## 改善箇所説明図

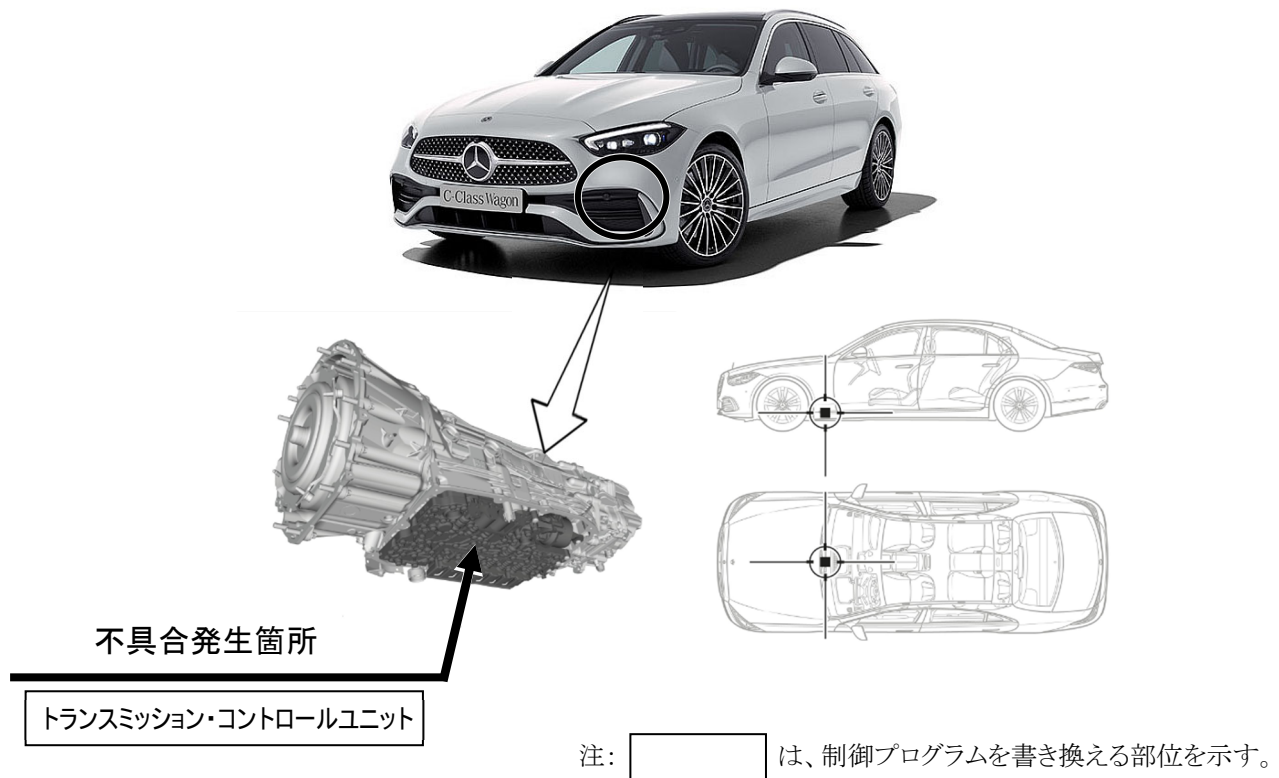
トランスミッション・コントロールユニットにおいて、製造指示が不適切なため、仕様の異なる制御プログラムが誤って書き込まれたものがある。そのため、OBD が正しく動作せず、最悪の場合、排出ガス値が規制値を超えるおそれがある。

全車両、トランスミッション・コントロールユニットの制御プログラムを対策された制御プログラムに書き換える。

識別：車台番号の付近に黄色の識別ペイントを塗布する
